# SERVICE INSTRUCTION

## EINBAU DER WASSERPUMPEN-GLEITRINGDICHTUNG / LAUFRAD

SI-912-001

SI-914-001

Bild: **1**

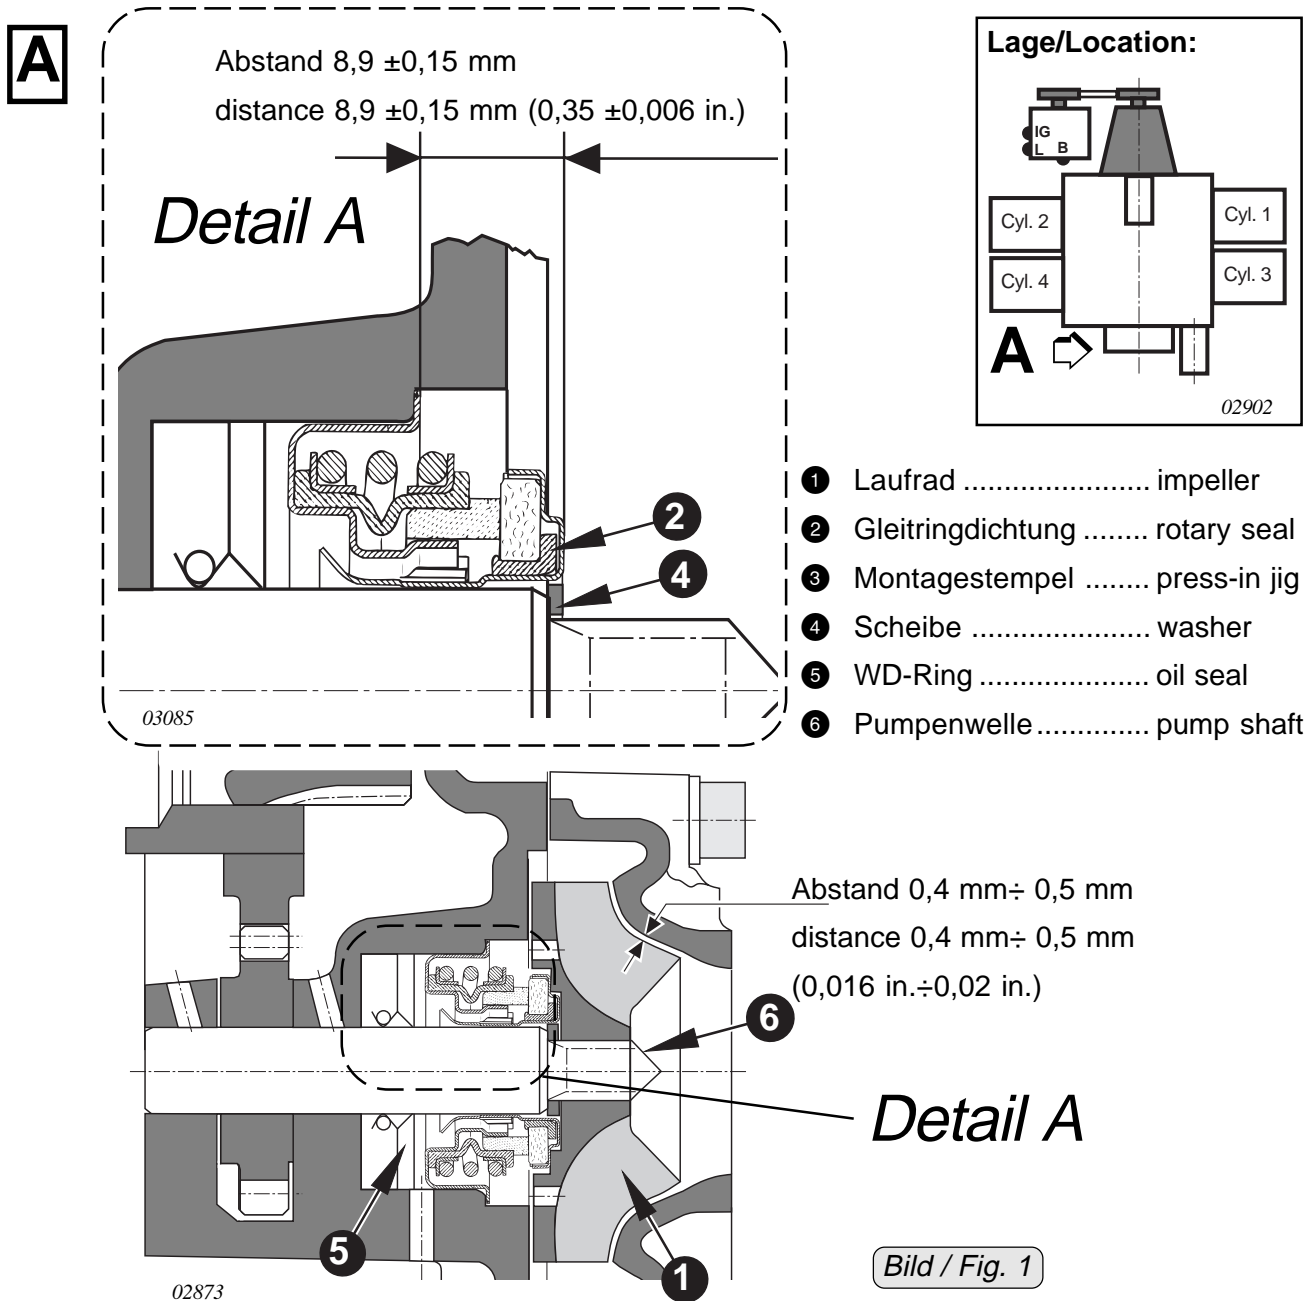
— Die **neue Gleitringdichtung (TNr. 850.945)** (2) und die **neue Scheibe (TNr. 926.273)** (4) müssen laut Anweisungen im Wartungshandbuch und/oder Reparaturhandbuch (IRR-Handbuch) eingebaut werden. Dazu muß der **neue Montagestempel (TNr. 877.259)** (3) verwendet werden. Sehr vorsichtige Vorgangsweise beim Einbau der Gleitringdichtung ist ausschlaggebend, um Kühlmittelverlust zu vermeiden.

— Es ist daher äußerst wichtig, daß die Gleitringdichtung genau parallel zur Welle aufgedreht wird.

- Bei geringster Abweichung der Parallelität bei der Montage kann die Wellenkante den weichen Dichtungsinnteil verformen und dadurch die Dichtheit des Preßsitzes verringern. Um die Wirksamkeit des **Dichtring-Preßsitzes zwischen der Wasserpumpenwelle (6)** zum Gleitringinnenteil zu verbessern, **LOCTITE 243** sparsam auf Kontaktfläche aufgetragen werden.
- Wenn das **Maß** (siehe auch Bild 1) **nicht bei 8,9 ±0,15 mm** liegt, wurde die Dichtungsfeder überdrückt und die Gleitringdichtung muß ausgetauscht werden.

- Das Zündergehäuse, das neue Laufrad (TNr. 922.224) (1) zusammen mit der neuen Gleitringdichtung und der neuen Scheibe und das Wasserpumpengehäuse sind gemäß letztgültigem, der Motortype entsprechendem Wartungshandbuch und/oder Reparaturhandbuch (IRR-Handbuch) zu montieren.
- Das **Maß** (siehe auch Bild 1) **zwischen 0,4 mm ÷ 0,5 mm** muß gemäß dem letztgültigen, der Motortype entsprechenden Wartungshandbuch und/oder Reparaturhandbuch (IRR-Handbuch) beim Einbau eingehalten werden. Wenn das Maß außerhalb des vom Hersteller angegebenen Bereiches liegt, so wurde der Einbauvorgang nicht richtig durchgeführt und die Gleitringdichtung und der WD-Ring ist nicht mehr weiter verwendbar. Die Gleitringdichtung und der WD-Ring sind gemäß Herstellerangaben zu erneuern.
- Minuspol der Bordbatterie anklemmen.

Bild 2/ fig. 2 02722

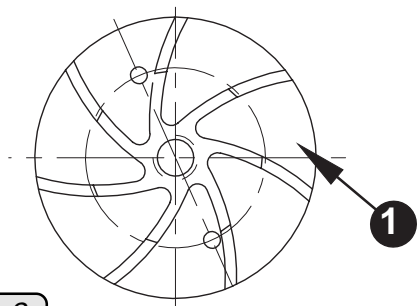
Das folgende Bild zeigt das neue Laufrad (TNr. 922.224) mit 2 Bohrungen:

■ **ACHTUNG:** Dieses Laufrad darf nur gemeinsam mit der neuen Gleitringdichtung (TNr. 850.945) verwendet werden.

Bild 3/ fig. 3 03222

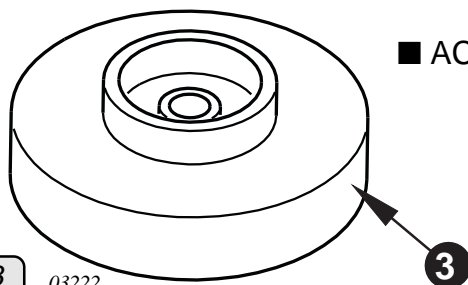
Das folgende Bild zeigt den neuen Montagestempel (TNr. 877.259) :

■ **ACHTUNG:** Der neue Montagestempel darf nur gemeinsam mit der neuen Gleitringdichtung (TNr. 850.945) verwendet werden.
